H27-B-4

コア観察カード (H27年8月)

申請書用柱状図

第865回審査会合資料2-2-2の修正箇所

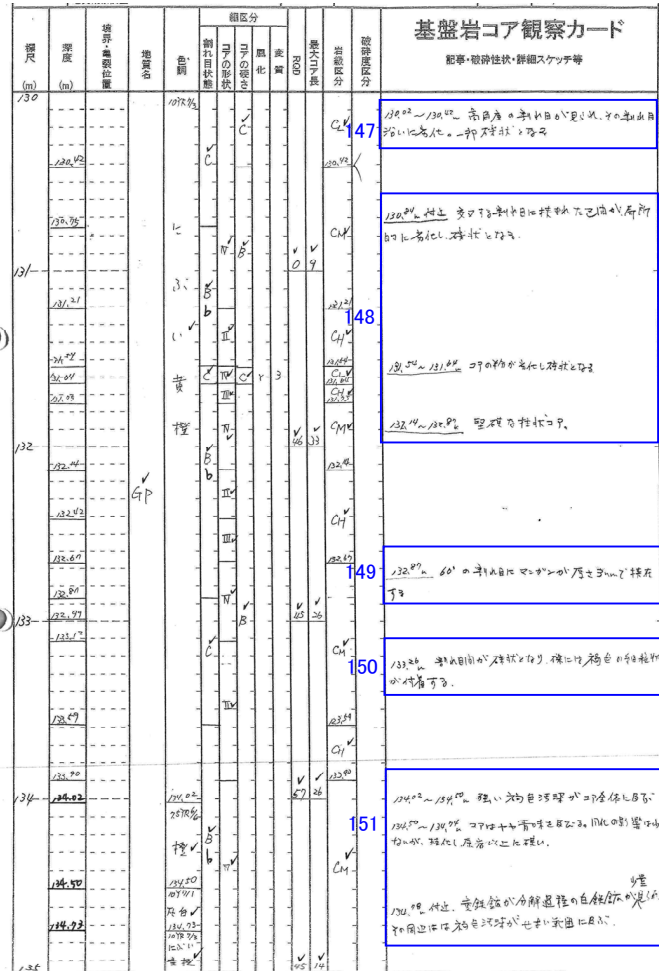
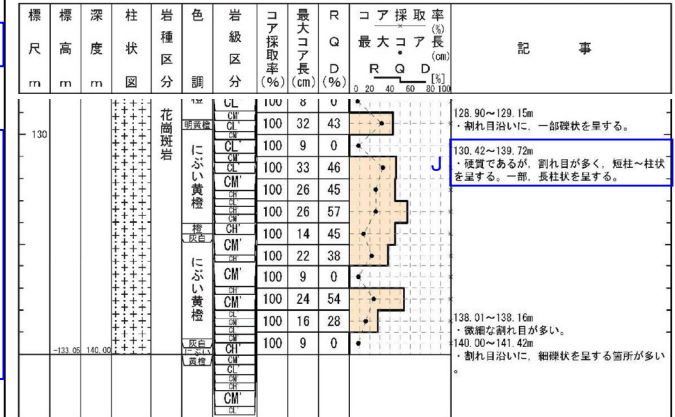
記事	コア観察カード(H27年8月)⇒申請書用柱状図
147	・一部割れ目沿いに礫状を呈するが、連続性に乏しく、周囲の岩盤に劣化が認められないことから削除。
J	・“コアの硬さ”欄に基づき硬質，“コアの形状”欄に基づき短柱状~柱状、一部、長柱状と記載。
148	・一部で礫状を呈するが、掘削時の機械割れと判断し削除。 ・硬軟や割れ目の発達程度については、RQD、最大コア長、岩級区分で示しているため削除。
149	・割れ目沿いのマンガンの狭在については、補足的なものであるため削除。
150	・礫状化し、礫に細粒物が付着するが、掘削時の機械割れと判断し削除。
151	・色調、鉱物の晶出については、補足的なものであるため削除。 ・硬軟については、岩級区分に含めて示しているため削除。

H27-B-4

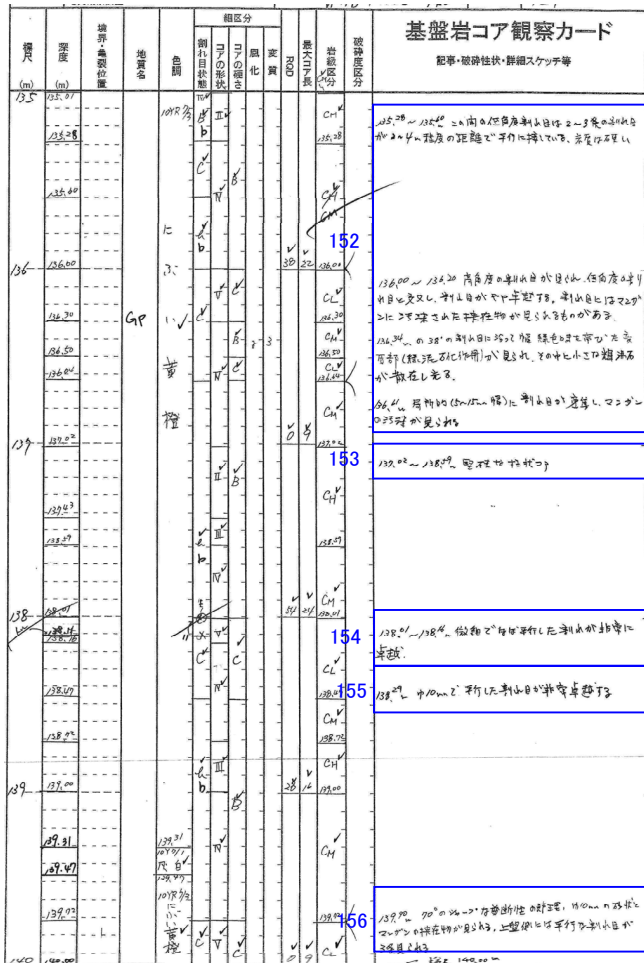
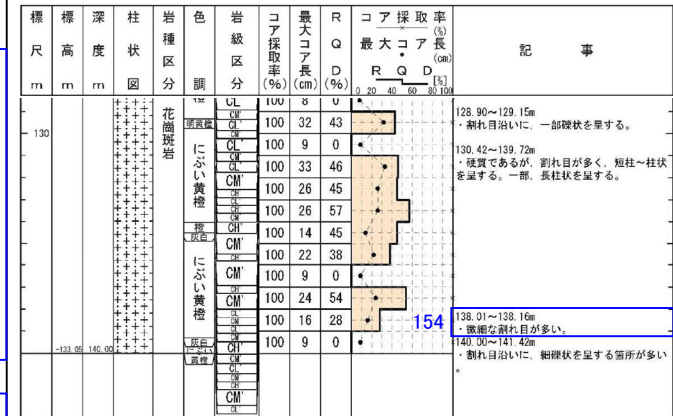
記事	コア観察カード(H27年8月)⇒申請書用柱状図
152	・色調、鉱物の晶出、マンガンについては、補足的なものであるため削除。 ・硬軟や割れ目の発達程度については、RQD、最大コア長、岩級区分で示しているため削除。
153	・硬軟や割れ目の発達程度については、RQD、最大コア長、岩級区分で示しているため削除。
154	・割れ目が平行との記載については、補足的なものであるため削除。
155	・割れ目の発達程度については、RQD、最大コア長、岩級区分で示しているため削除。
156	・砂を挟在し、剪断性の節理との記載があるが、周囲の岩盤に劣化が認められないことから削除。 ・マンガンの挟在については、補足的なものであるため削除。

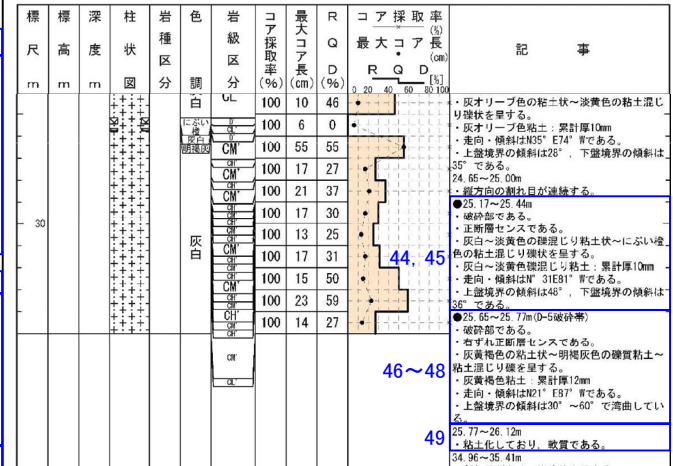
Table with 2 columns: 記事 (Article) and コア観察カード(H27年8月)⇒申請書用柱状図 (Coring Card to Application Form Log). Rows correspond to observation intervals 44, 45; 46~48; and 49.

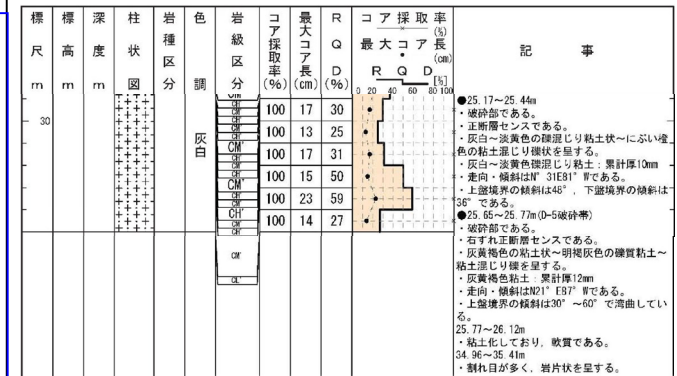
記事	コア観察カード(H27年8月)⇒申請書用柱状図
50, 51	<ul style="list-style-type: none"> ・硬軟や割れ目の発達の程度については、RQD、最大コア長、岩級区分で示していることから削除。 ・一般的な岩相であり、石基及び斑晶の種類、粒径等については、特に目立つ区間のみ記載することとしており、特に目立つ区間ではないため削除。 ・マンガン、割れ目の開口状況、酸化鉄汚染については、補足的なものであるため削除。 ・一部の割れ目に砂を挟在するが、周囲の岩盤に劣化が認められないことから削除。

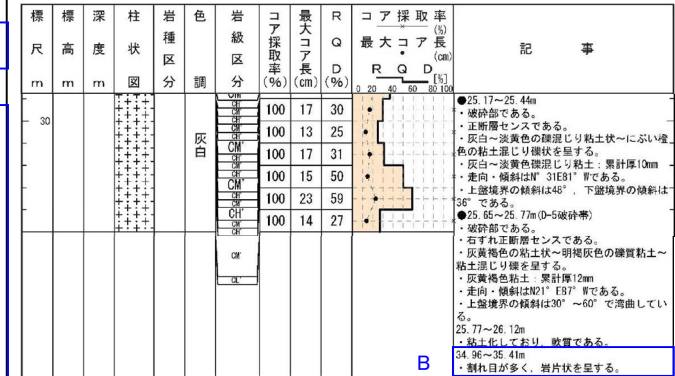
記事	コア観察カード(H27年8月)⇒申請書用柱状図
52	・シルトを挟在するが、連続性に乏しく、周囲の岩盤に劣化が認められないことから削除。
53	・硬軟や割れ目の発達の程度については、RQD、最大コア長、岩級区分で示していることから削除。 ・割れ目の傾斜、割れ目の密着状態、マンガン、褐色汚染については、補足的なものであるため削除。 ・一部の割れ目に砂や粘土を挟在するが、周囲の岩盤に劣化が認められないことから削除。
B	・“コアの形状”欄に基づき、岩片状と記載。

H27-D5-1

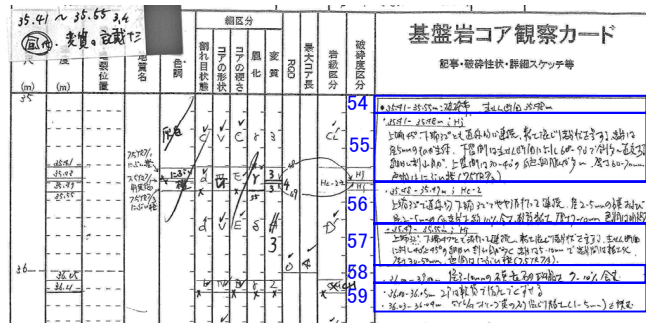
記事	コア観察カード(H27年8月)⇒申請書用柱状図
54~57	<ul style="list-style-type: none"> 薄片観察の結果で得られた最新活動面の変位センスを記載。 径2~5mmの石英および径2~5mmのGp岩片を約10%含むとの記載に基づき、礫混じり粘土状と記載。 表現の見直し(粘土混じり岩片状→粘土混じり礫状) 粘土の累計幅については、最大値を記載。 ポアホールテレビの解析結果による最新活動面の走向・傾斜を記載。 破碎部の見かけの傾斜については、補足的なものであるため、端部で取得したものを除き削除。 主せん断面との記載については、コア観察による最新活動面を示したものであり、申請書では記載しないこととしているため削除。 粒径、粒子の種類、含有率については、補足的なものであるため削除。 破碎度区分Hc-1及びHc-2からなる区間の累計幅を記載することとしているため、Hj区間の幅については削除。 境界の直線性、硬軟については、申請書では記載しないこととしているため削除。
58	<ul style="list-style-type: none"> 一般的な岩相であり、石英及び斑晶の種類、粒径等については、特に目立つ区間のみ記載することとしており、特に目立つ区間ではないため削除。
59	<ul style="list-style-type: none"> “コアの硬さ”欄に基づき、35.55~36.05m、粘土化しており、軟質であると記載。 粘土の幅については、ばらつきがあるため削除。

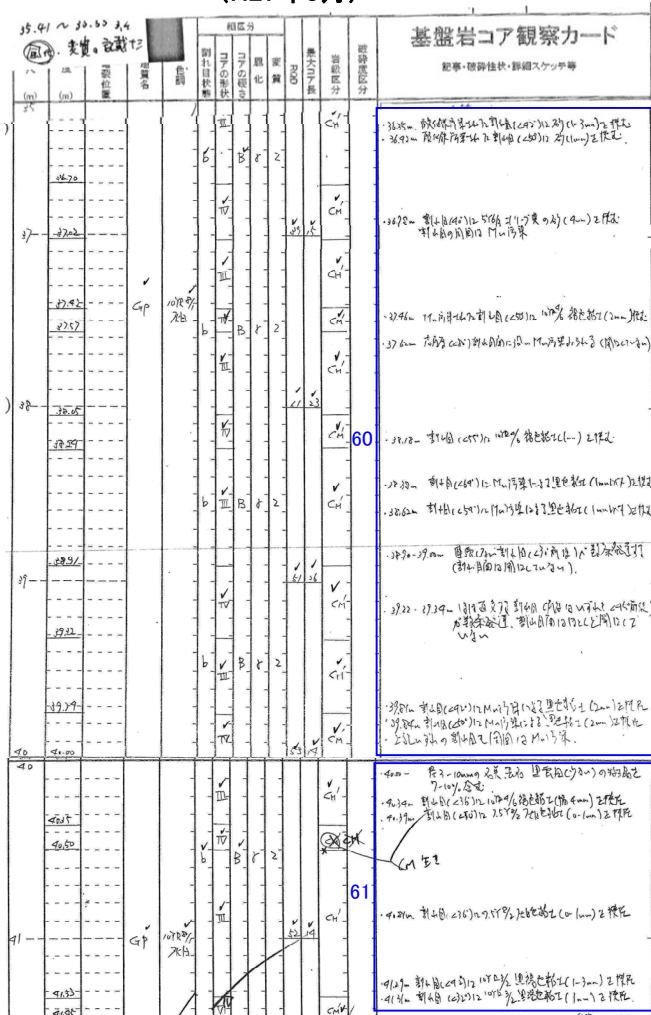
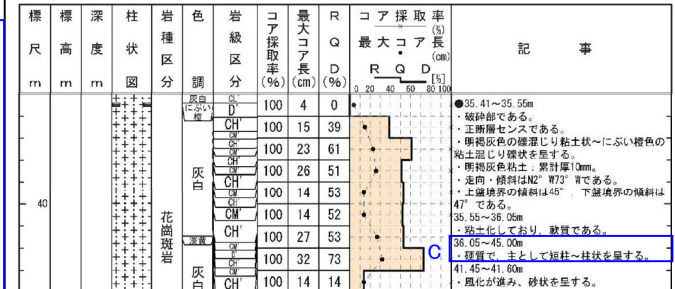
記事	コア観察カード(H27年8月)⇒申請書用柱状図
C	<ul style="list-style-type: none"> “コアの硬さ”欄に基づき、硬質と記載。 “コアの形状”欄に基づき、短柱~柱状と記載。
60, 61	<ul style="list-style-type: none"> 一部の割れ目に砂や粘土を挟在するが、いずれも周囲の岩盤に劣化が認められないことから削除。 割れ目の発達程度については、RQD、最大コア長、岩級区分で示していることから削除。 酸化鉄汚染、マンガン、割れ目の開口状況については、補足的なものであるため削除。 一般的な岩相であり、石基及び斑晶の種類、粒径等については、特に目立つ区間のみ記載することとしており、特に目立つ区間ではないため削除。

H27-D5-1

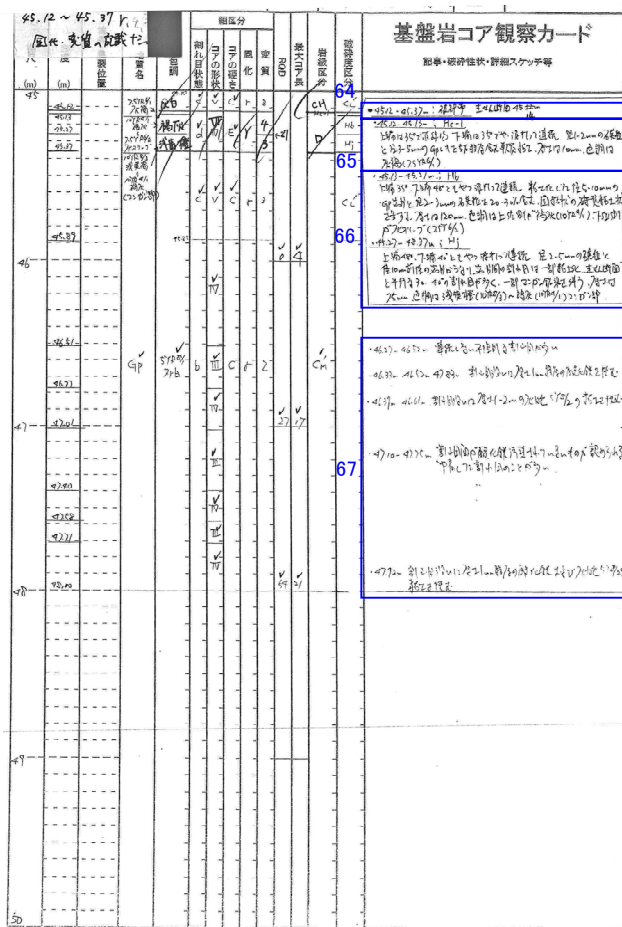
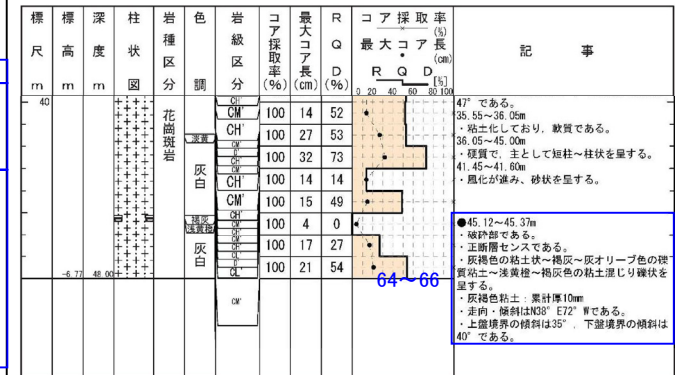
記事	コア観察カード(H27年8月)⇒申請書用柱状図
64~66	<ul style="list-style-type: none"> 薄片観察の結果で得られた最新活動面の変位センスを記載。 表現の見直し(岩片間の割れ目は一部粘土化→粘土混じり礫状) ポアホールテレビの解析結果による最新活動面の走向・傾斜を記載。 破碎部の見かけの傾斜については、補足的なものであるため、端部で取得したものを除き削除。 主せん断面との記載については、コア観察による最新活動面を示したものであり、申請書では記載しないこととしているため削除。 粒径、粒子の種類、含有率、マンガンについては、補足的なものであるため削除。 破碎度区分Hc-1及びHc-2からなる区間の累計幅を記載することとしているため、HbやHj区間の幅については削除。 境界の直線性、硬軟については、申請書では記載しないこととしているため削除。
67	<ul style="list-style-type: none"> 割れ目の発達程度については、RQD、最大コア長、岩級区分で示しているため削除。 割れ目沿いの酸化鉄、割れ目の密着状態については、補足的なものであるため削除。 一部の割れ目に粘土を挟み込むが、いずれも直線性に乏しいことから削除。

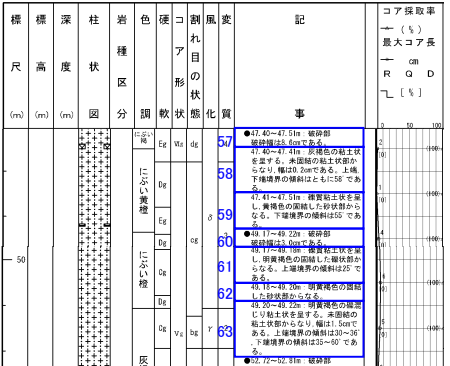
記事	申請書案⇒ 申請書(H27.11)	申請書(H27.11)⇒ 審査資料(H29.12.22)	審査資料(H29.12.22) ⇒ 報告書	報告書⇒ 審査資料(H30.11.30)	審査資料(H30.11.30)⇒ 審査資料(R2.2.7)
57～59	変更なし	<ul style="list-style-type: none"> ・性状及び色調については、申請書提出から審査会合(H29.12.22)までの間に行った。断層岩区分を目的とした再観察の結果に基づき記載。肉眼観察で確認した原岩組織の残留の程度、連続性、硬軟に基づき、断層岩(断層ガウジ、断層角礫、カタクレーサイト)を判断。断層ガウジを未固結粘土状部、断層角礫を未固結礫状部、カタクレーサイトを性状に応じて、固結礫状・砂状・粘土状部と記載。 ・上記再観察で未固結粘土状部とした箇所累計幅を記載。 ・“傾斜は58°である”との記載については、最新活動面の見かけの傾斜を示したものであり、最新活動面の走向・傾斜を別途示しているため削除。 	<ul style="list-style-type: none"> ・破砕幅を記載。 ・破砕部区間を性状毎に深度を分けて記載。 ・性状については、観察結果と審査資料での断層岩区分(固結・未固結と礫状・砂状・粘土状の組合せ)を併記。 	<ul style="list-style-type: none"> ・記載の適正化(黄褐色→主に黄褐色)。 ・破砕幅については、性状一覧表に示しており、柱状図には記載しないこととしているため追記せず。 ・破砕部の見かけの傾斜については、補足的なものであるため追記せず。 	<ul style="list-style-type: none"> 変更なし(※ただし、断層岩区分は薄片観察結果に基づく)
60～63	変更なし	<ul style="list-style-type: none"> ・誤記修正(49.20m→49.22m)。 ・性状及び色調については、申請書提出から審査会合(H29.12.22)までの間に行った。断層岩区分を目的とした再観察の結果に基づき記載。肉眼観察で確認した原岩組織の残留の程度、連続性、硬軟に基づき、断層岩(断層ガウジ、断層角礫、カタクレーサイト)を判断。断層ガウジを未固結粘土状部、断層角礫を未固結礫状部、カタクレーサイトを性状に応じて、固結礫状・砂状・粘土状部と記載。 ・上記再観察で未固結粘土状部とした箇所累計幅を記載。 ・“傾斜は30°～36°である”との記載については、最新活動面の走向・傾斜を示しているため削除。 	<ul style="list-style-type: none"> ・破砕幅を記載。 ・破砕部区間を性状毎に深度を分けて記載。 ・性状については、観察結果と審査資料での断層岩区分(固結・未固結と礫状・砂状・粘土状の組合せ)を併記。 ・下端境界の見かけの傾斜として、23°と書くべきところを誤って35～60°と記載。 	<ul style="list-style-type: none"> 審査資料(H29.12.22)と同様 ・破砕幅については、性状一覧表に示しており、柱状図には記載しないこととしているため追記せず。 ・破砕部の見かけの傾斜については、補足的なものであるため追記せず。 	<ul style="list-style-type: none"> ・誤記修正(右ずれセンス→右ずれ正断層センス、審査会合(R1.10.11)にて説明済み)。(※ただし、断層岩区分は薄片観察結果に基づく)
